7 nowych dróg
rowerowych

Raport z konsultacji społecznych dotyczących 7 projektów dróg dla rowerów w rejonie ulic Rembielińskiej; Radzywińskiej; Stanisławowskiej – J. Dwernickiego – Szaserów; Roentgena – Ciszewskiego; Okopowej – Towarowej; al. Prymasa Tysiąclecia, Pułkowej.

Warszawa, 22 sierpnia 2016 r.

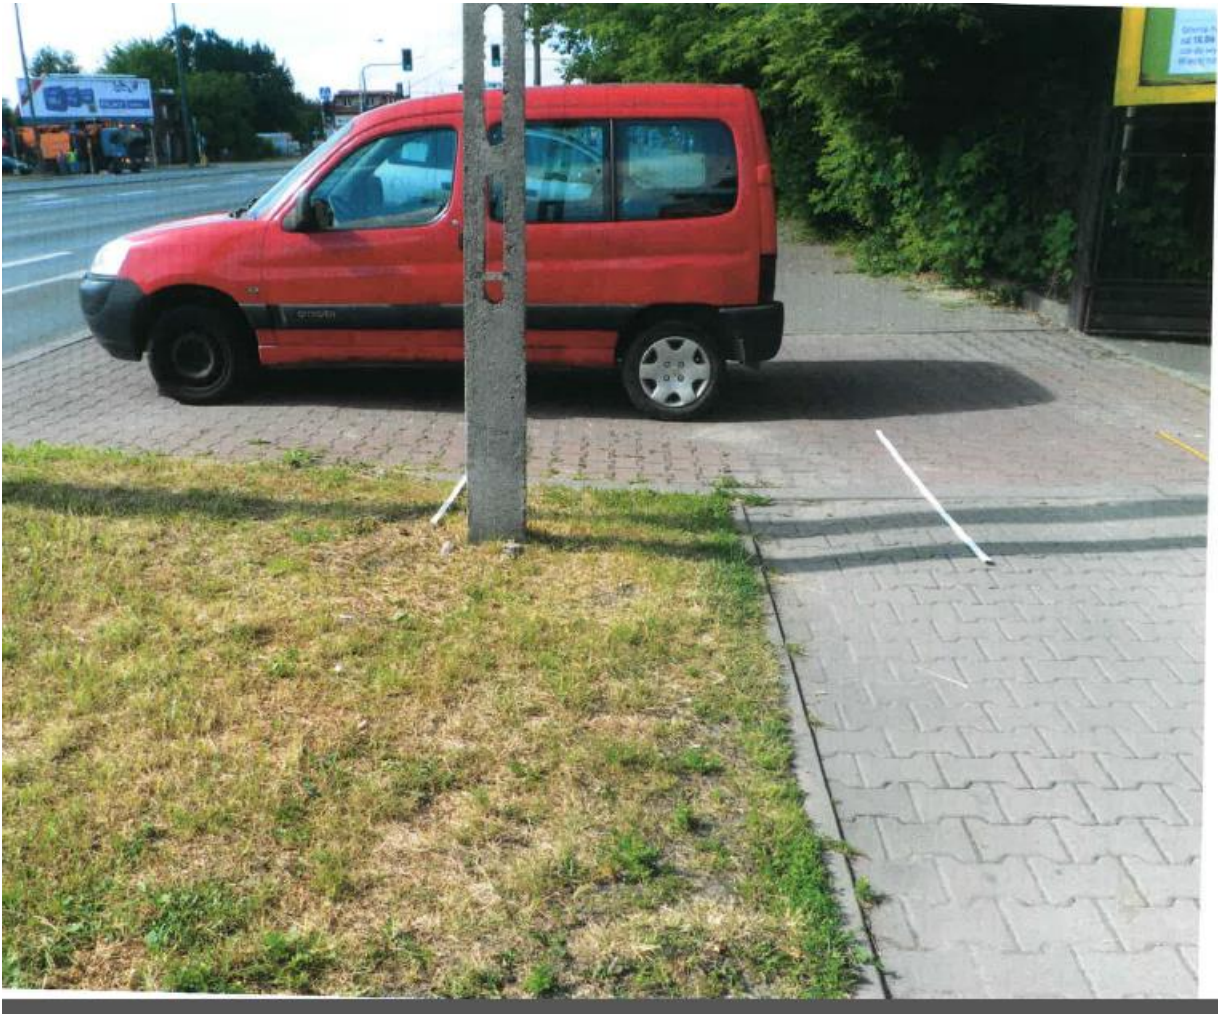
L.p.	Źródło	Uwagi (pisownia oryginalna)	Rozstrzygnięcie	Uzasadnienie
13	MF	<i>ZARZĄD DRÓG MIEJSKICH WARSZAWA ul. CHMIELNA 190</i> ZARZĄD DRÓG MIEJSKICH dnia 17 CZE. 2016 KANCELARIA Warszawa 06.06.2016 Do Konsultacji od Ścieżki rowerowej ul. Radzywińska (strona zachodnia) <i>WARSZAWA ul. RADZYMIŃSKA</i> Zastrzeżenia do koncepcji ścieżki rowerowej po stronie zachodniej Właściciel posesji 207 działka 60 1. Udział na własności działki 207 (minimalny ok. 20m²) co zawęża aktualny chodnik o ok. 0,75m czyli szerokość chodnika w granicach posesji do granicy ścieżki rowerowej 2,20 m – 0,75 m = 1,45m 2. Pozostały pas drogowy posiada spadek w kierunku posesji w związku z czym należy wyrównać teren oraz wykonać konieczne odwodnienia co najmniej w 2 pkt na odległości ok 26m.. 3. Przeszkody inne na wytyczonej trasie ścieżki rowerowej to: 1 słup telekomunikacyjny, 1 znak drogowy, 1 słup NN, który ma zostać przestawiony zgodnie z koncepcją projektową zakładu energetycznego poza teren posesji ~ 7 i znajdzie się w odległości ok 1,4m do granicy ścieżki rowerowej. 4. Pod trasą na tym pasie znajdują się instalacje: gazowa, wodna i kanalizacyjna. <i>bez odpowietrzenia</i> 5. Należy zwrócić uwagę i uwzględnić dojazd straży pożarnej i dostęp do hydrantu a także częste zatrzymania samochodów w celu otwarcia bramy oraz szybki wjazd na podjazd z bus pasa, wyjazd i zamknięcie bramy, bardzo częste i uciążliwe kolizje komunikacyjne z "wykoncypowaną" ścieżką rowerową stwarzają zagrożenie dla rowerzystów i bardzo utrudniają będą życie mieszkańcom posesji (6 osób, 3 samochody w tym jeden do działalności gospodarczej). Należy też uwzględnić ruch samochodowy dla klientów usług internetowych (1 klient co godzina wjazd-wyjazd). 6. Trasa rowerowa przeprowadzona niegospodarnie i nieekologicznie z bardzo dużymi kosztami przebudów i usunięć. W sposób oczywisty narzuca się wschodnia strona ul. Radzywińskiej gdzie drogą przylegającą odbywa się niewielki ruch samochodowy. Można ją wykorzystać, przeorganizować ruch i analogicznie	1. uwzględniono częściowo 2. uwzględniono częściowo 3. uwzględniono częściowo 4. uwzględniono częściowo 5. nie uwzględniono 6. nie uwzględniono	1. Problem został przedstawiony wykonawcy PFU. Szczegółowe rozwiązania będą znane na etapie projektu budowlanego. 2. Problem został przedstawiony wykonawcy PFU. Szczegółowe rozwiązania będą znane na etapie projektu budowlanego. 3. Problemy z elementami kolidującymi z drogą dla rowerów będą rozwiązywane na etapie projektu budowlanego. Skrajnia drogi dla rowerów (odległość, w której nie może się znajdować żadna przeszkoda) wynosi 0,5 m. 4. Projekt będzie uzgadniany z gestorami sieci i uzbrojenia. 5. Ruch rowerowy nie jest tak intensywny jak ruch samochodów czy autobusów. Zatrzymanie samochodu na zjeździe na przecięciu drogi dla rowerów i chodnika w celu sprawnego zamknięcia/otwarcia bramy nie powinno sprawiać problemów. Samochody straży pożarnej w razie konieczności są uprzywilejowane do zatrzymywania się na jezdni lub na drodze dla rowerów. 6. Istniejąca droga dla rowerów przy ul. Radzywińskiej znajduje się po północno-zachodniej stronie jezdni. Planowana droga dla rowerów będzie kontynuowana po tej samej stronie drogi dla rowerów. Jest to zgodne z podstawowymi zasadami kształtowania infrastruktury rowerowej. Droga dla rowerów będzie odseparowana od chodnika, co jest rozwiązaniem dużo bezpieczniejszym niż wspólny ciąg pieszo-rowerowy lub chodnik, po którym, z uwagi na zwiększoną dopuszczalną prędkość na jezdni, mogą poruszać się rowerzyści.

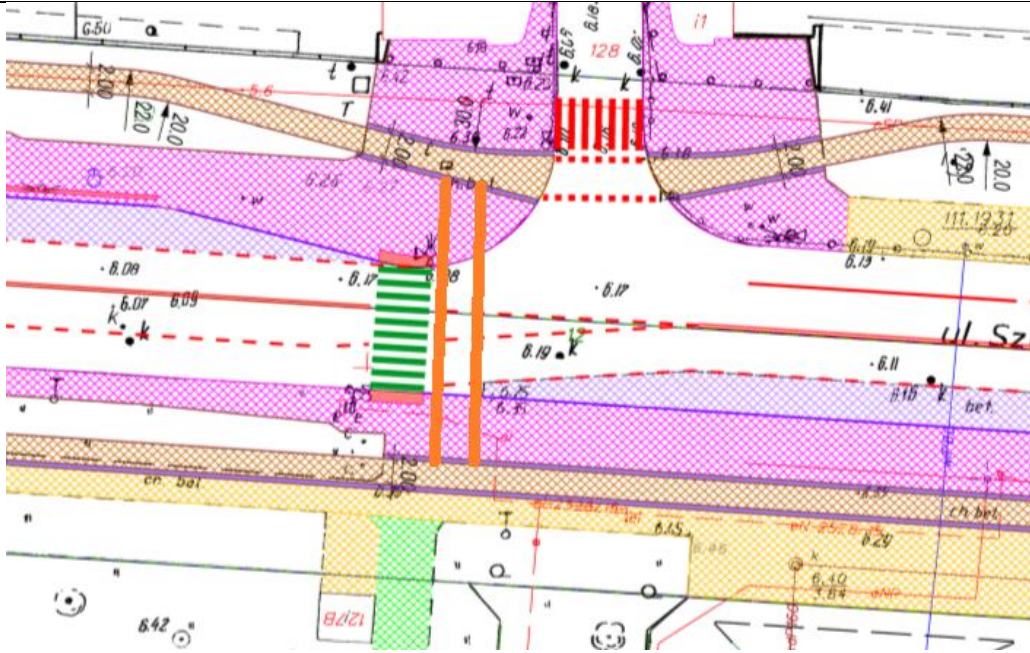
19	Zielone Mazowsze	W związku z częściową zabudową zatoki przed budynkiem Mińska 65 wskazane byłoby wyprostowanie chodnika.	uwzględniono	Zostanie zaprojektowany chodnik na wprost przy krawędzi pasa postojowego.

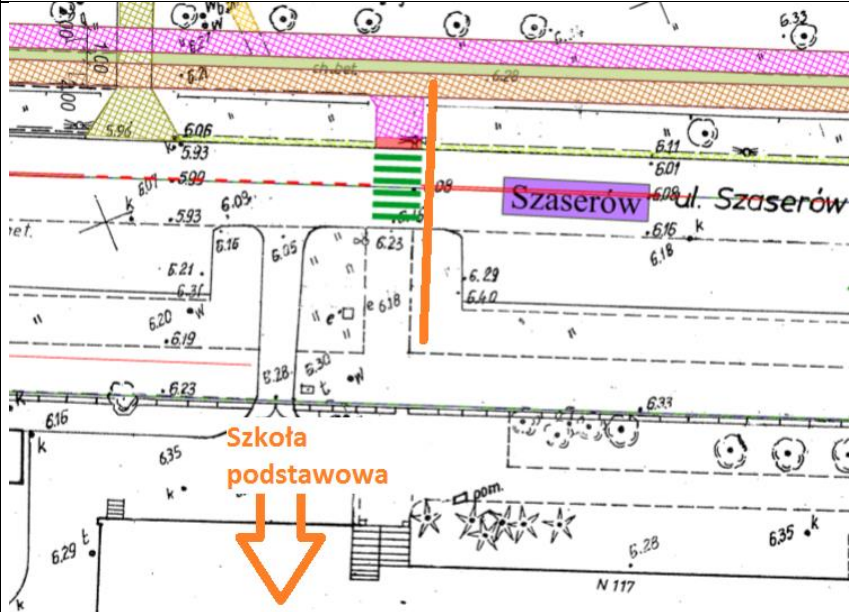
32	AB	Szaserów / Nasielska - widoczność ograniczona przez żywopłot, który trzeba będzie niestety wyciąć.	uwzględniono częściowo	Żywopłot zostanie przycięty do wysokości ~70cm; nie jest konieczne całkowite usunięcie żywopłotu.

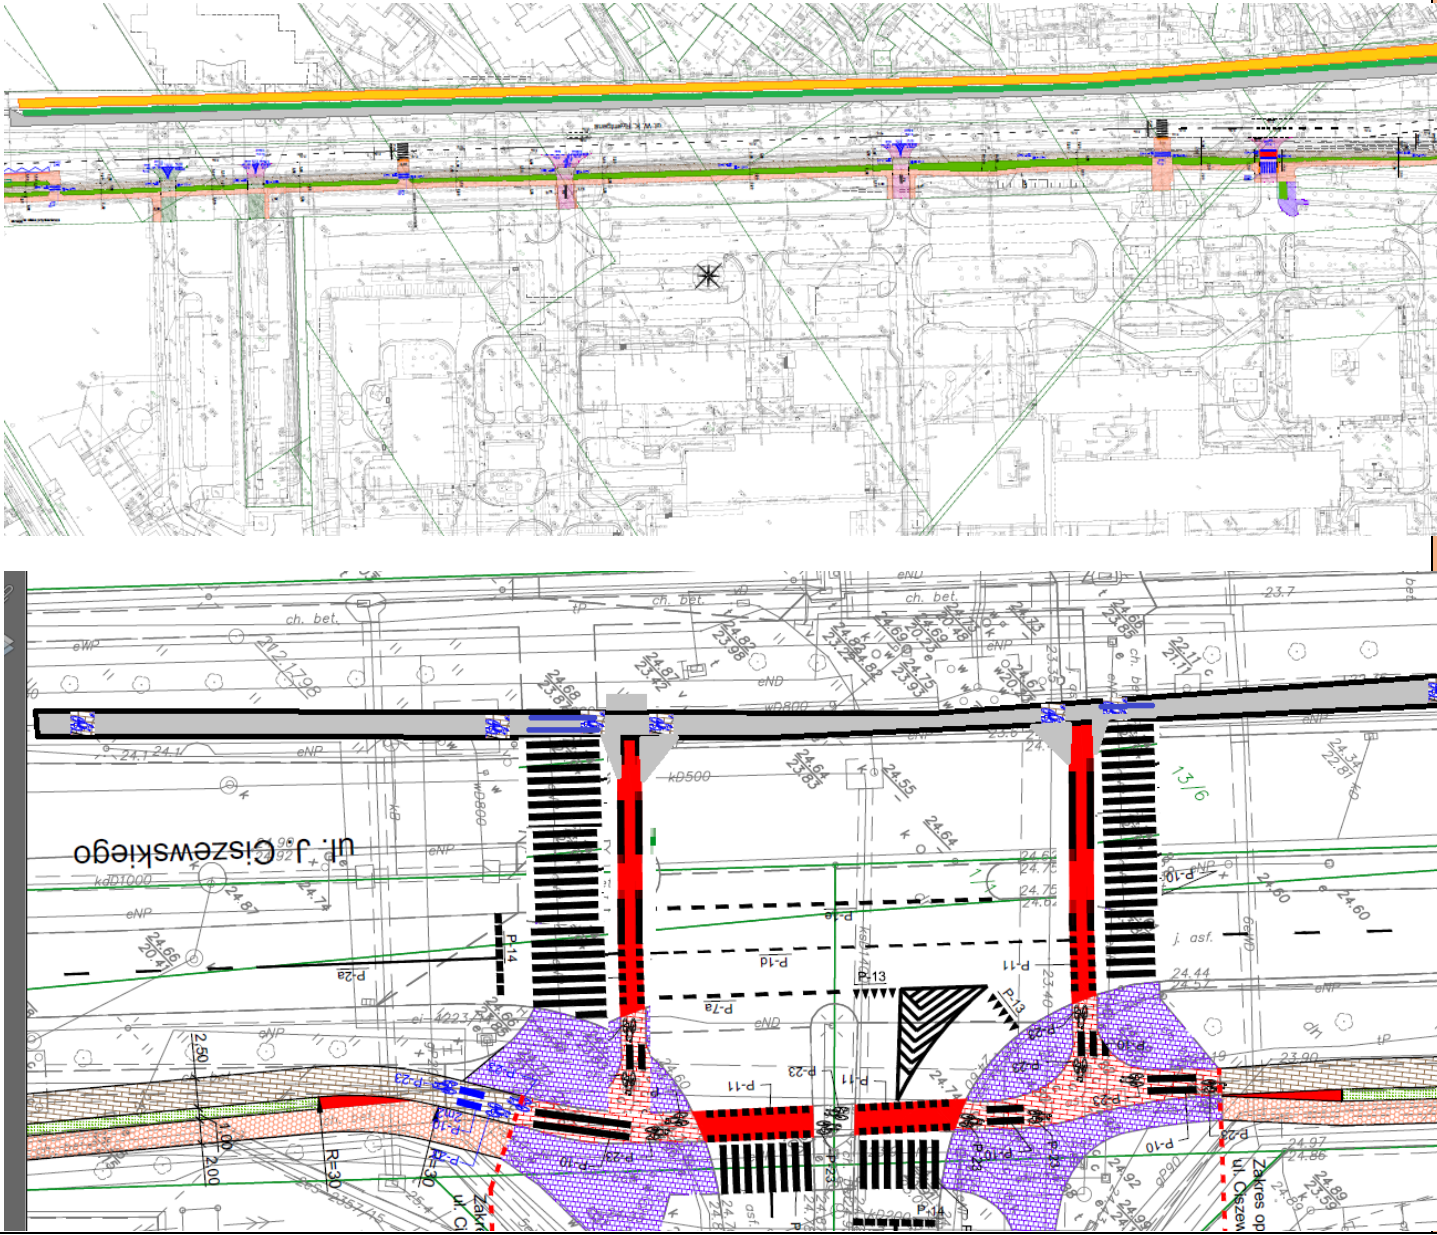
L.p.	Źródło	Uwagi (pisownia oryginalna)	Rozstrzygnięcie	Uzasadnienie
99	WJ	Strona zachodnia na skrzyżowaniu ulic Wiatracznej/Szaserów/Dwernickiego - bardzo potrzebny przejazd. Byłby kompletnie i łatwiejsze poruszanie się z osiedli przy ul. Chłopskiego na południe. 	nie uwzględniono	Nie projektujemy przejazdu rowerowego przez zachodni wlot skrzyżowania – mógłby powodować jazdę pod prąd jednokierunkowymi pasami ruchu dla rowerów.

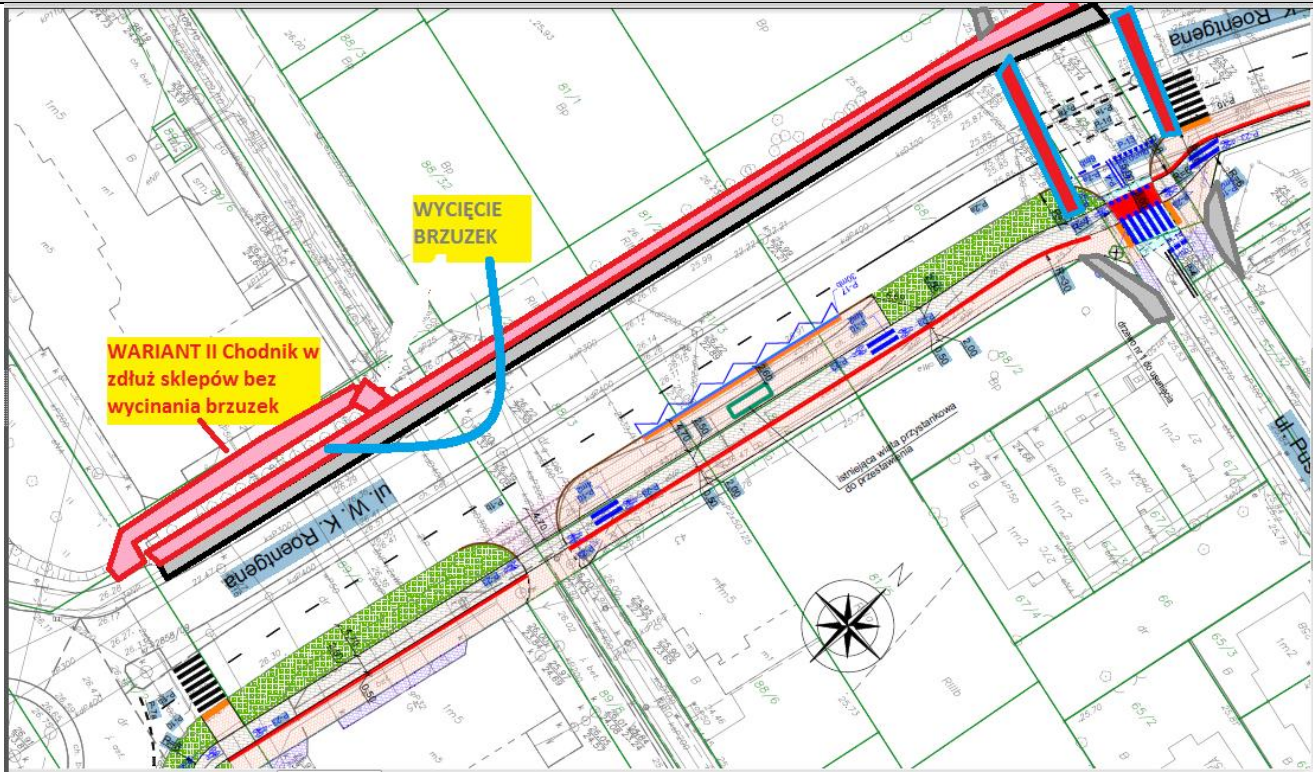
L.p.	Źródło	Uwagi (pisownia oryginalna)	Rozstrzygnięcie	Uzasadnienie
100	WJ	Na przeciwko Szpitala - jadąc przez park do szpitala nie mam możliwości przejechania, tak samo ze szpitala. Bardzo brakujący przejazd.	nie uwzględniono	Niemożliwe przesunięcie zatoki autobusowej ani zawężenie zjazdu do szpitala CSK MON.
101	WJ	Skrzyżowanie Szaserów/Wspólna droga - zachodnia strona, przejazd potrzebny wszystkim dzieciom dojeżdżającym do szkoły rowerem, ostatnio na tej ulicy było dużo wypadków powinniśmy zrobić jak najbezpieczniejszą drogę dlatego ten przejazd powinien istnieć.	nie uwzględniono	Ograniczony budżet inwestycji nie zapewnia wystarczających środków na przebudowę sygnalizacji świetlnej w zakresie niezbędnym do wyznaczenia przejazdów rowerowych przez ul. Szaserów na skrzyżowaniu z ul. Wspólna Droga.

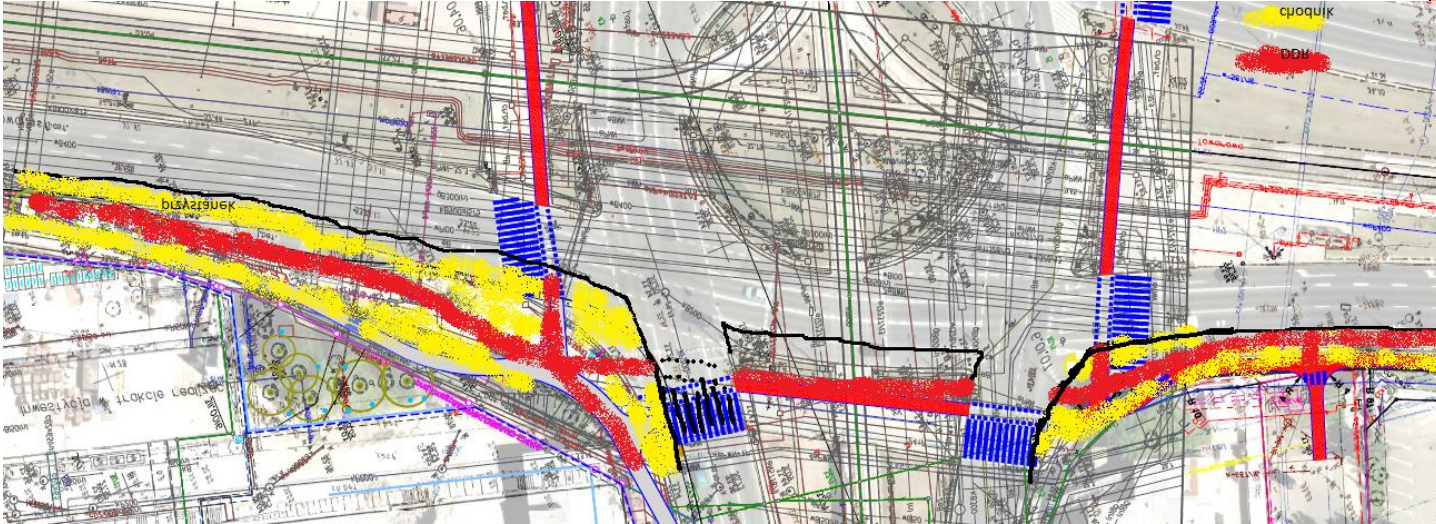
5	JW	Włączenie drogi po stronie wschodniej pl. Zawiszy oznacza konieczność przebijania się przez licznych pieszych idących na przystanek kolejowy Ochota i robiących zakupy w kioskach. To najbardziej zatłoczony fragment placu. Zaproponowane rozwiązanie jest zaproszeniem do nieuchronnych konfliktów rowerzystów i pieszych - także na moście nad torami, gdzie chodnik - bo jak rozumiem, po dzisiejszym chodniku zostanie poprowadzona droga - jest bardzo wąski.	uwzględniono częściowo	Droga dla rowerów po wschodniej stronie ul. Okopowej zostanie zakończona włączeniem w istniejącą jezdnię serwisową przed budynkiem hotelowym. Do czasu przebudowy układu komunikacyjnego Placu Zawiszy rowerzysta jadący w kierunku południowym powinien skorzystać z przejazdu dla rowerzystów na wysokości ul. Kolejowej i dalej poruszać się po jezdni na zasadach ogólnych.

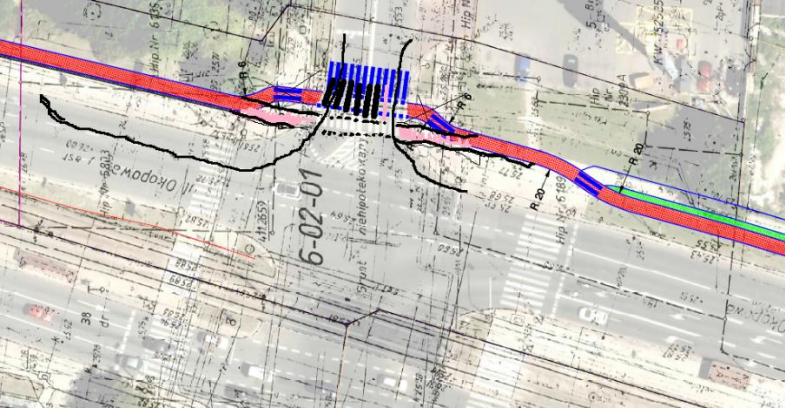
8	WK	 CZY TU JEST WYKONANY OD LINIKI SKRĘT DDR na jezdni?, nawet jak będzie to łuk to czy nie powinien być wykonany przed skrzyżowaniem a nie w tarczy skrzyżowania? Bardzo łagodny łuk którego efektem będzie bardzo duża prędkość najazdowa jak przy Pallutha	uwzględniono	
9	WK	 PROŚBA O WYNIESIENIE PRZEJAZDU W NOWYM WARIANCIE + WYKONANIE BARDZIEJ OSTREGO SKRĘTU DLA AUT, BY BYLI ZOBOWIĄZANI DO WYHAMOWANIA, TEN ŁUK JEST NIEZWYKLE NIEBEZPIECZNY A POWINNO BYĆ JAK NA RYSUNKU PO PRAWEJ	uwzględniono	
10	WK	 Czy to oznacza że połowa każdego auta będzie na całej DDR podczas włączania się do ruchu?	nie uwzględniono	Skrzyżowanie ul. Okopowej i ul. Anielewicza zostanie przebudowane w ramach budowy infrastruktury rowerowej na ul. Anielewicza przez Zarząd Miejskich Inwestycji Drogowych.
